**PROJET DE PARC EOLIEN DE
QUATRE VALLEES IV
COMMUNES DE LE MEIX-TIERCELIN ET SAINT-OUEN-DOMPROT (51)**

> Cahier n°9 – Mémoire de réponse à
l’Avis de la MRAE du 15/05/2019

Avis relatif au projet d'exploitation d'un parc éolien sur les communes de Le Meix-Tiercelin et Saint-Ouen-Domprot (51), porté par la SEPE des Moulins du Puits

n°MRAe 2019APGE41

Prospection 2013 - CdC Vitry Champagne et Der

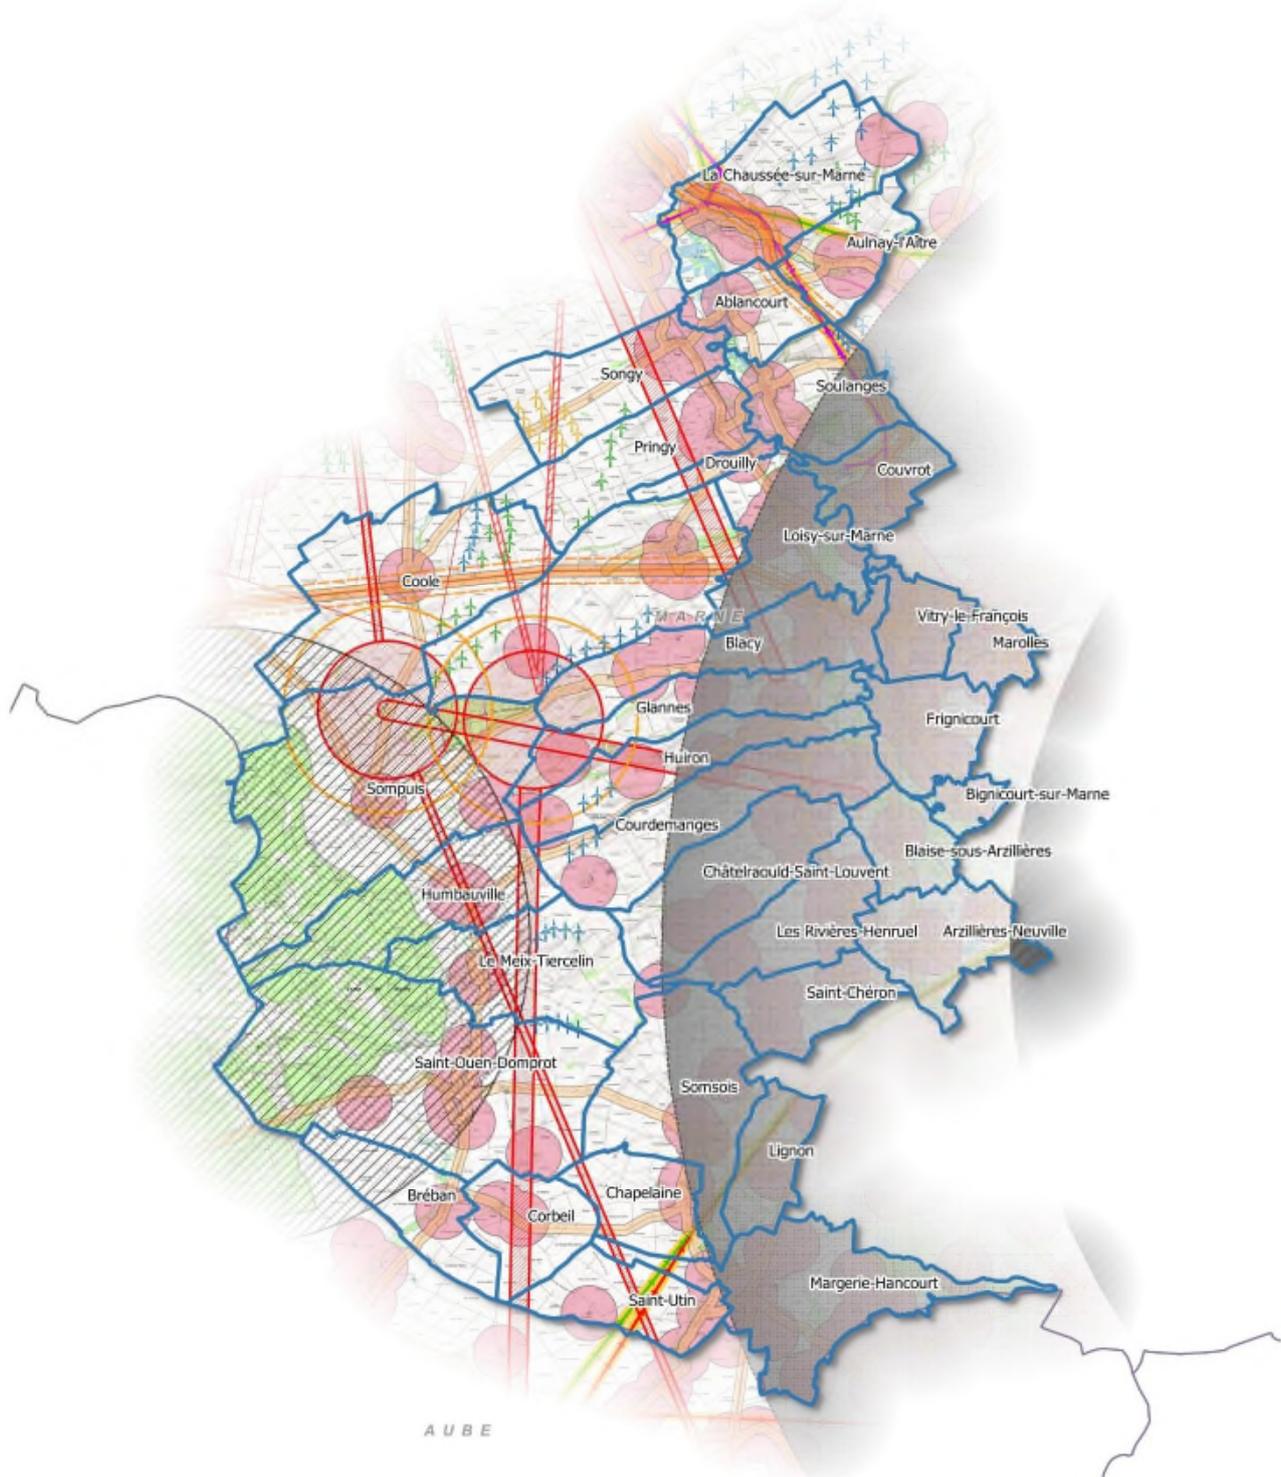
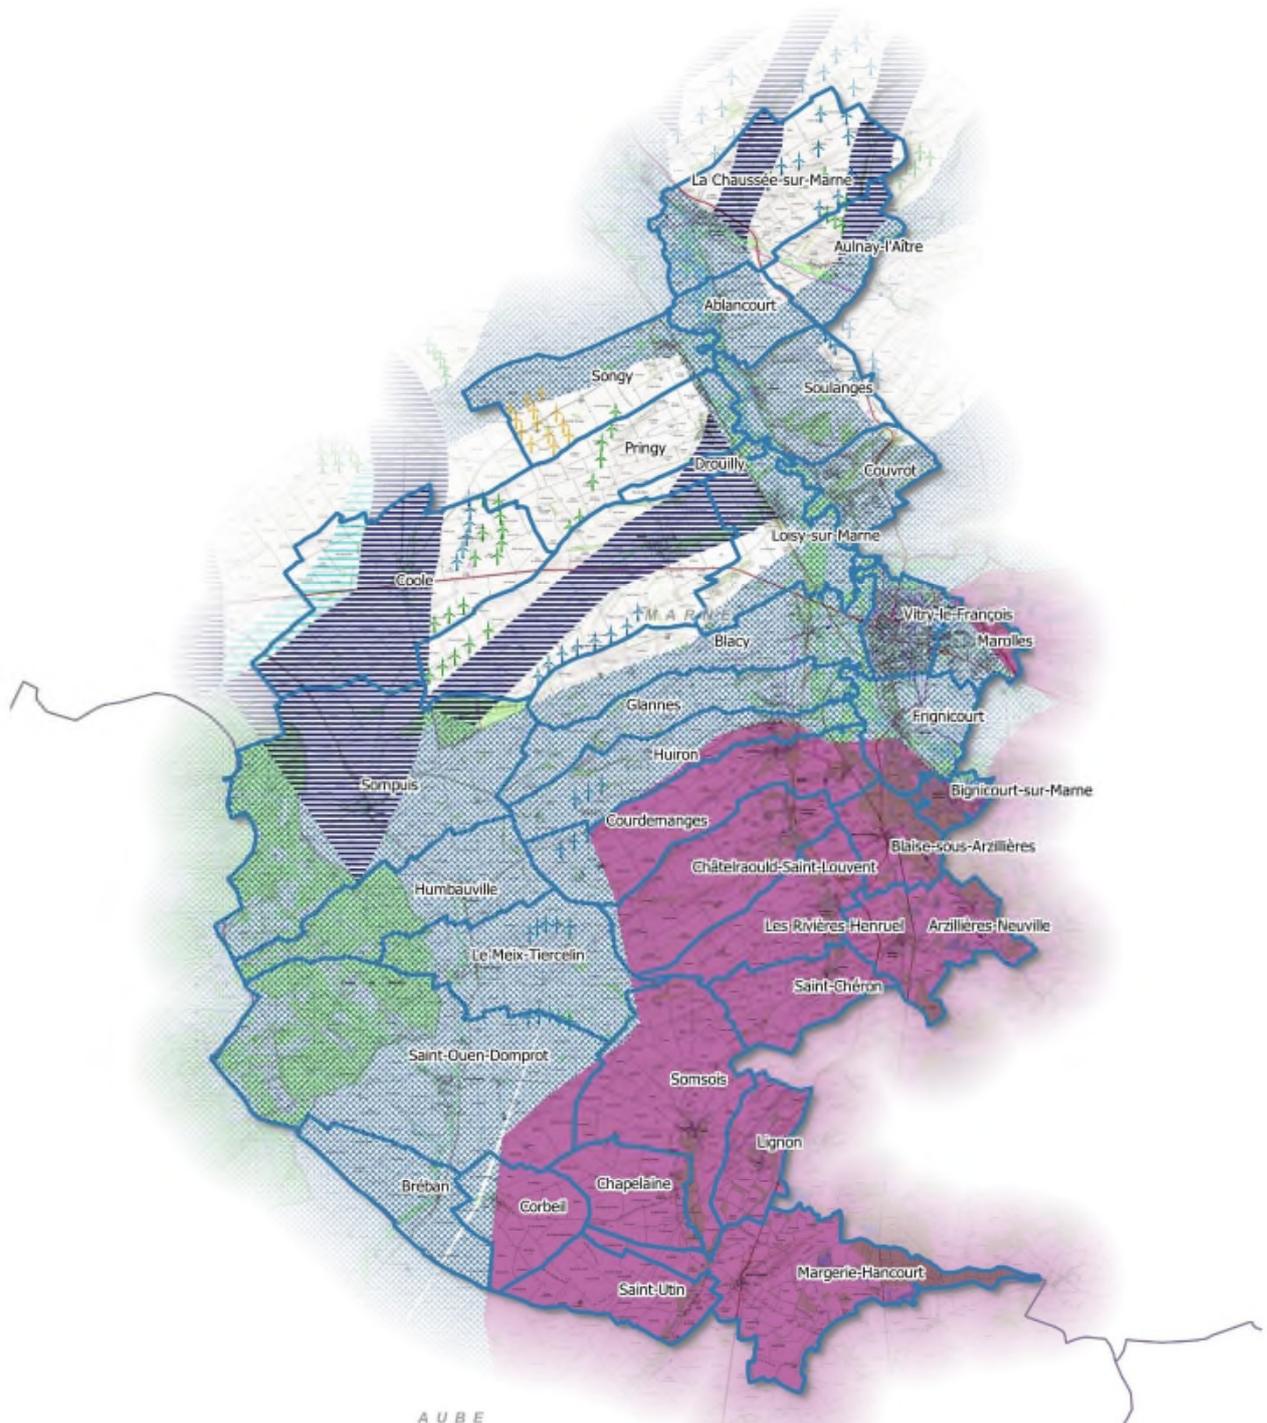
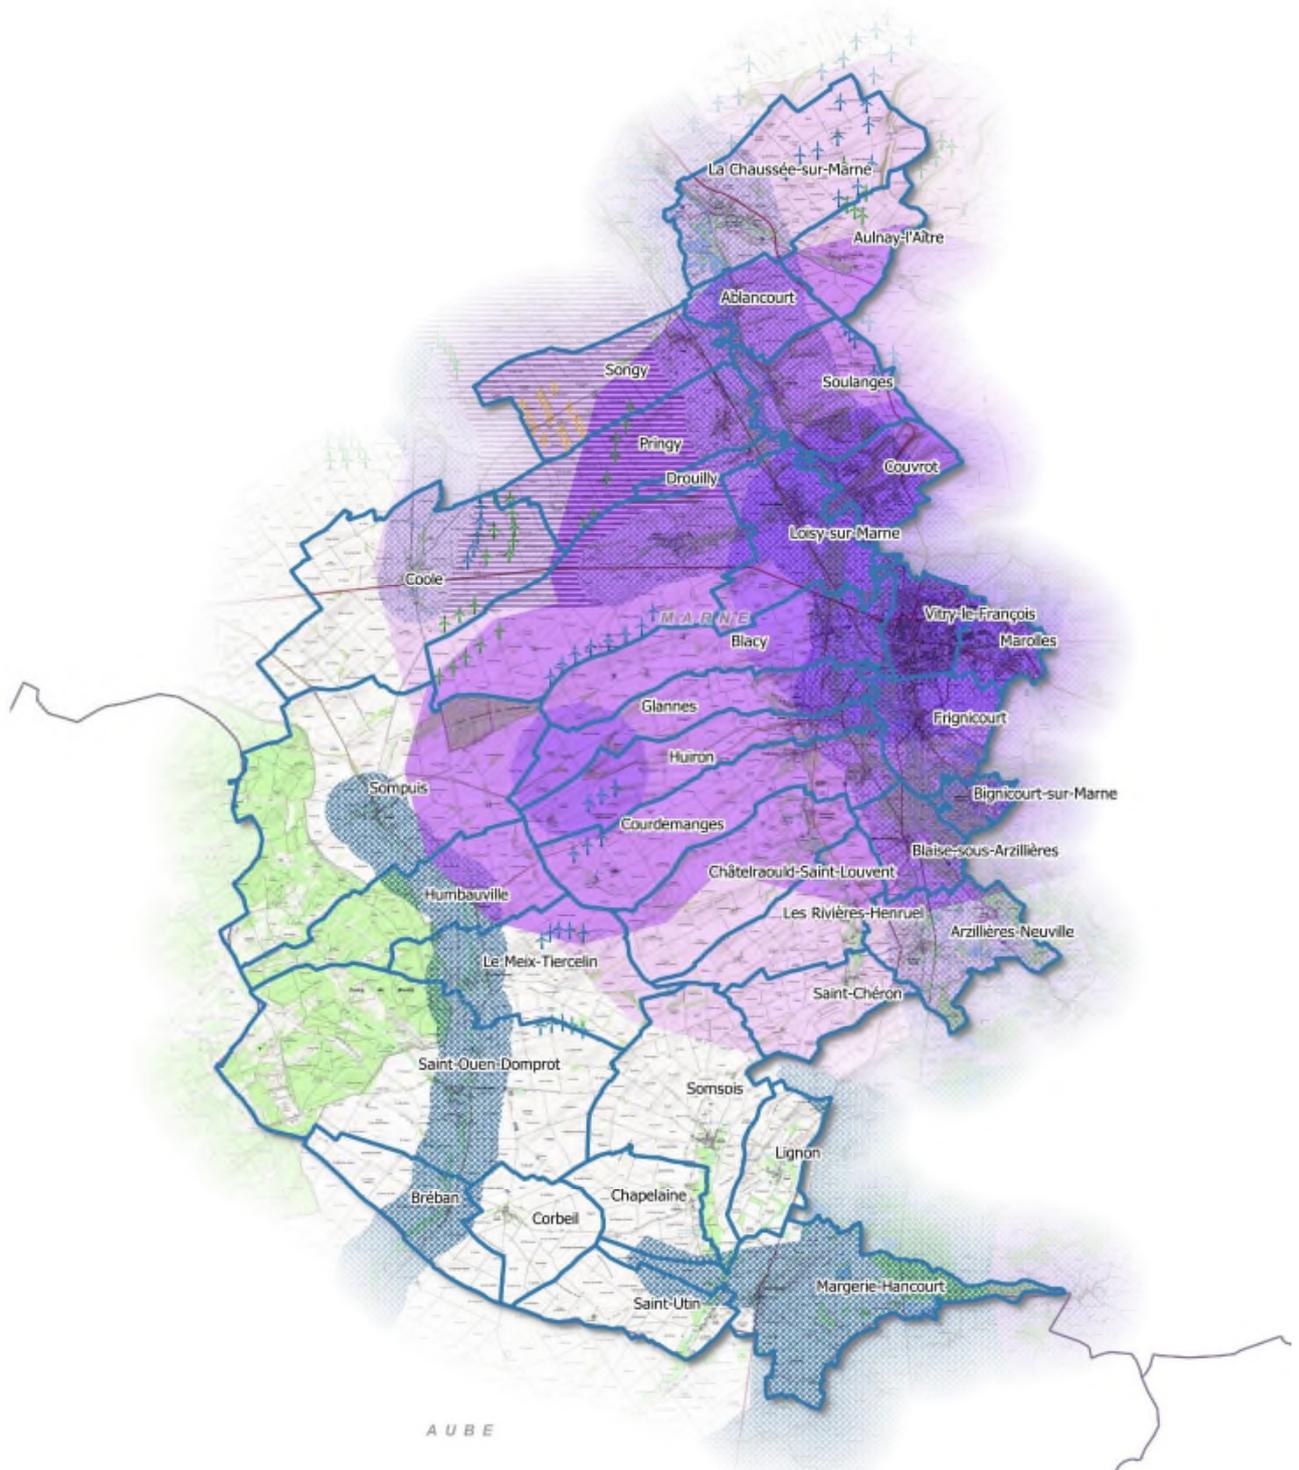
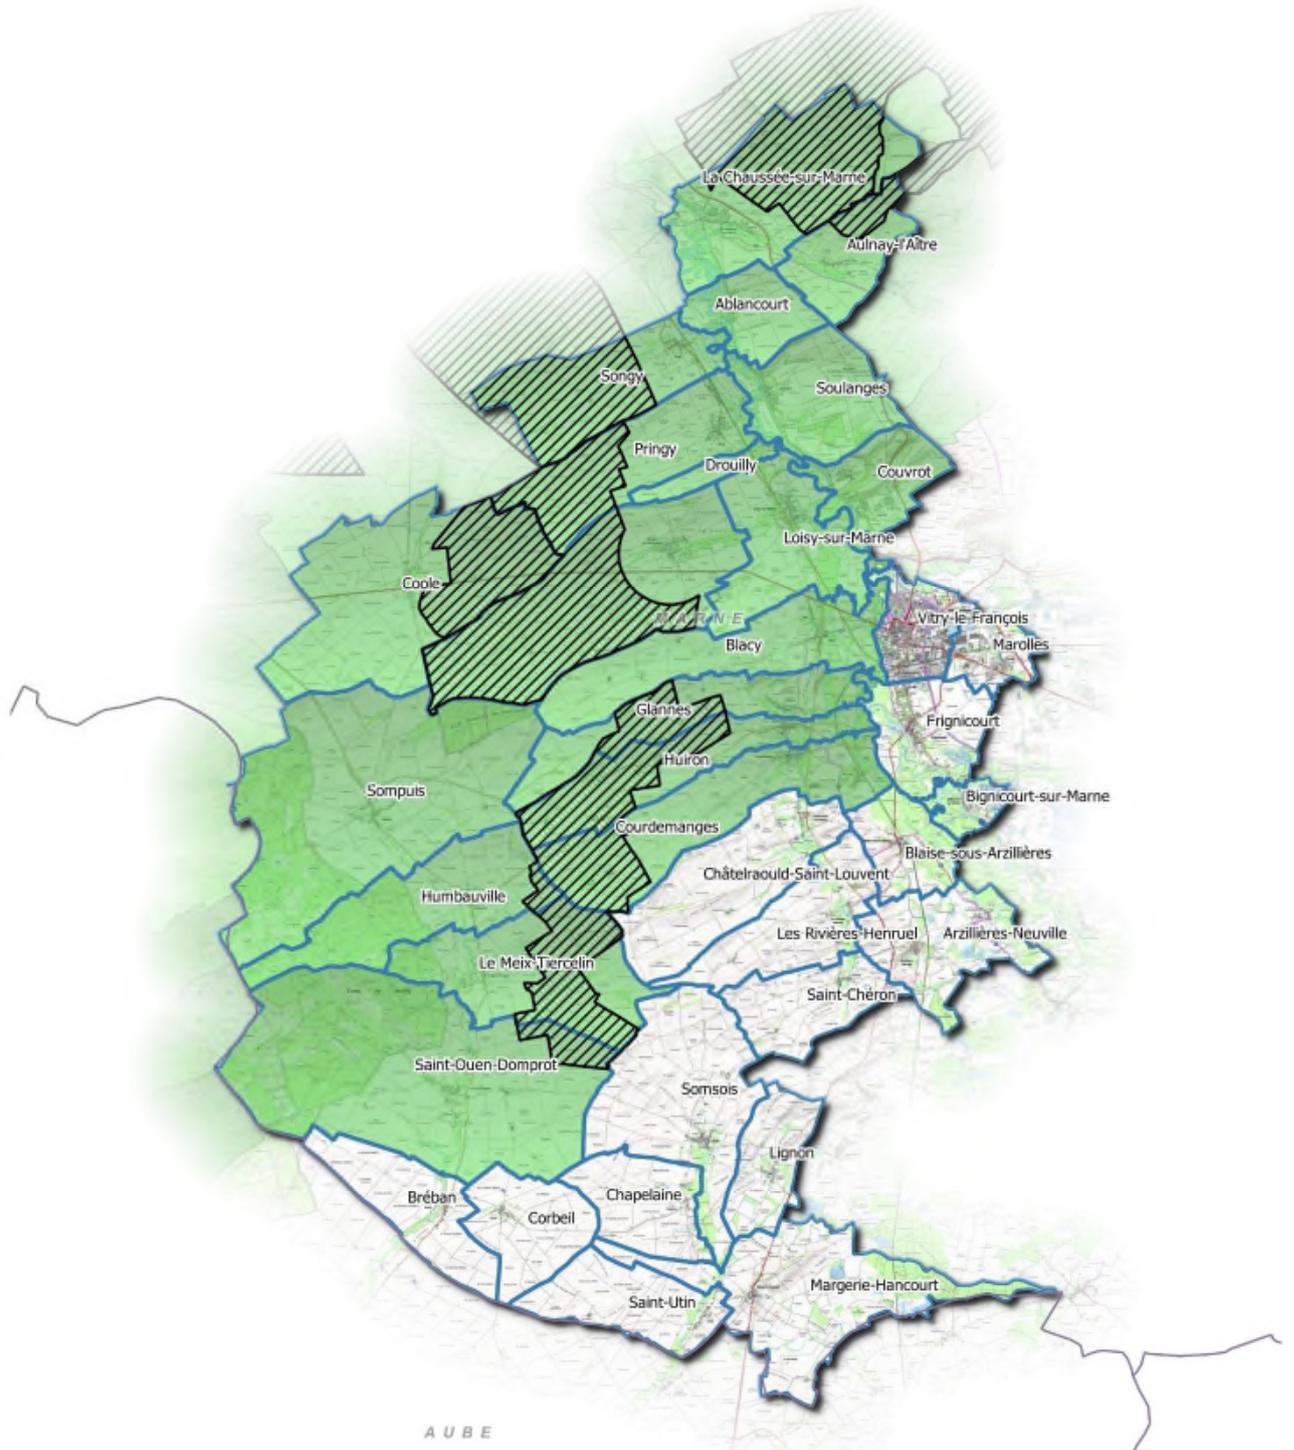
À partir de l'analyse de l'état initial et des contraintes recensées sur le site, 3 variantes d'implantation ont été étudiées dans le dossier, toutes situées dans la même zone d'étude. Ces 3 variantes se distinguent par leur nombre d'éoliennes et la géométrie du parc. La variante retenue est une de celles présentant le moins d'éoliennes et celle ayant le moins d'impact sur le paysage et les milieux humain, naturel et agricole.

L'Ae note que l'existence du parc éolien de Quatre Vallées II constitue le seul argument sur lequel s'appuie le pétitionnaire pour justifier son projet.

Les contraintes environnementales, notamment sur l'avifaune et les chiroptères, n'ont pas été prises en compte dans le choix d'implantation du projet alors qu'elles étaient connues.

L'Autorité environnementale considère que l'analyse des sites alternatifs d'implantation est très insuffisante et ne permet pas de démontrer que le choix effectué est le moins impactant.

L'Autorité environnementale recommande au pétitionnaire d'étudier d'autres sites d'implantation moins contraints.

Le choix de la zone d'étude a été détaillé au paragraphe 1.6 page 43 de l'étude d'impact. Celui-ci peut néanmoins faire l'objet d'une meilleure justification. Contrairement à ce qu'indique la MRAE, l'existence du parc éolien de Quatre Vallées II n'a pas été le seul critère. En 2013, GAMESA a en effet initié une démarche de prospection sur l'ensemble de la Communauté de Commune Vitry Champagne et Der. Les différentes cartes ci-dessous montrent les contraintes urbaines, techniques, environnementales, mais aussi l'état de l'éolien à l'époque.

Au terme de cette démarche, plusieurs zones ont été identifiées. Après contact des différentes communes concernées, certaines zones potentielles ont été écartées à cause de la présence d'un autre projet éolien ou de l'absence de volonté politique locale. Cette démarche a finalement abouti au lancement de deux projets éoliens sur le territoire de la Communauté de Communes : celui de Quatre Vallées IV sur les communes de St Ouen Domprot et Le Meix Tiercelin et celui de Quatre Vallées V sur les communes de Coole et Pringy.

La zone d'étude de Quatre Vallées IV a été retenue car elle présentait de nombreux atouts :

- Il s'agissait d'un projet d'extension, ce qui répondait à la préconisation régionale de densification de l'existant pour lutter contre le mitage du territoire.

- Elle bénéficiait d'un support politique et une acceptabilité locale forte.
- Elle était située sur un territoire ayant fait l'objet d'une ZDE approuvée et, de ce fait, les communes étaient listées comme favorables au sein du SRE.

- Elle bénéficiait de faibles niveaux d'enjeux au niveau paysager, patrimonial et acoustique.
- Elle était, certes, située à l'intérieur du couloir de migration avifaunistique considéré comme stratégique au sein du SRE mais les résultats des études écologiques menées pour le projet éolien de Quatre Vallées II avait révélé que la réalité du terrain étaient différentes.

- Enfin, le certificat de projet, sollicité par prudence, laissait entendre que si l'étude écologique démontrait que les impacts résiduels sur l'avifaune et les chiroptères étaient non significatifs, alors le projet pourrait être jugé acceptable.

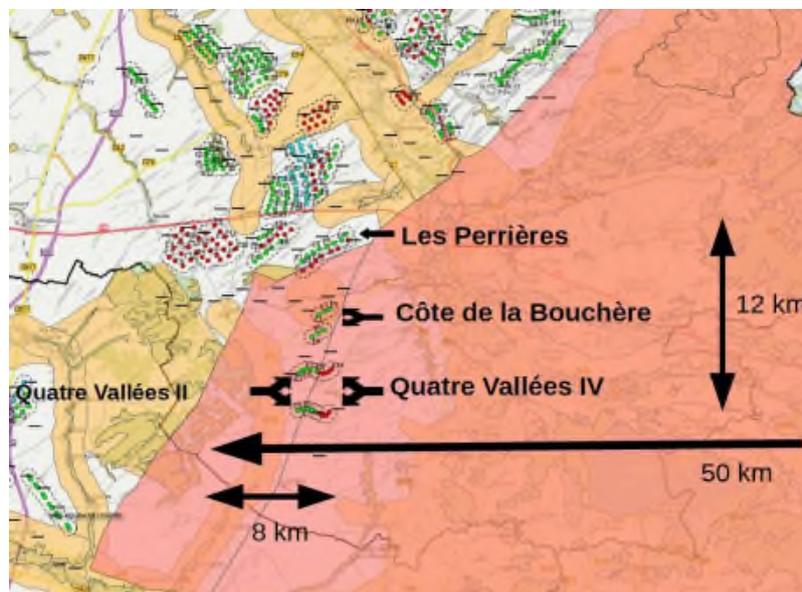
En phase d'exploitation, le dossier indique que certains oiseaux (passereaux, Milan royal, Faucon pèlerin et busards) semblent opérer des modifications de leur trajectoire afin de contourner le parc de Quatre vallées II par l'est ou que les Grues cendrées peuvent réaliser des haltes à moins de 100 m des mâts.

En effet, une modification de trajectoire existe. La présence du parc éolien de Quatre Vallées IV ne remet pas en cause cette capacité d'évitement. En effet, le couloir présent à l'Est existe toujours et le contournement est toujours possible.
